改善箇所説明図①

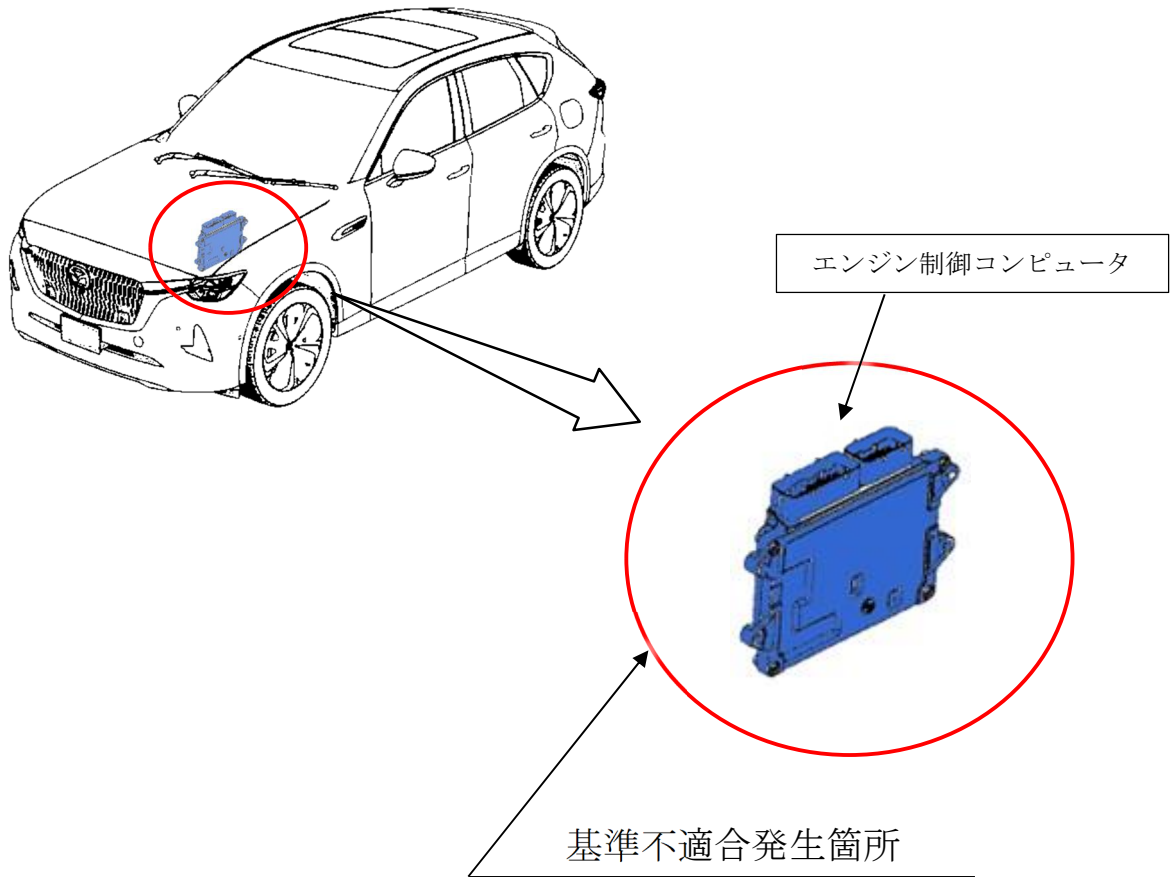
エンジン制御コンピュータにおいて、燃料蒸発ガス濃度の学習条件が不適切なため、ページバルブが開弁していない際に学習し、実際よりも低い濃度として判定することがある。そのため、走行直後など、燃料タンク内の燃料温度が高くなり、高濃度のガスがエンジンに取り込まれた場合に失火し、最悪の場合、エンストするおそれがある。

全車両、エンジン制御コンピュータの制御プログラムを対策プログラムに修正する。

識別：車台番号打刻のハイフン後二番目の数字上部に黄ペンを塗布する。
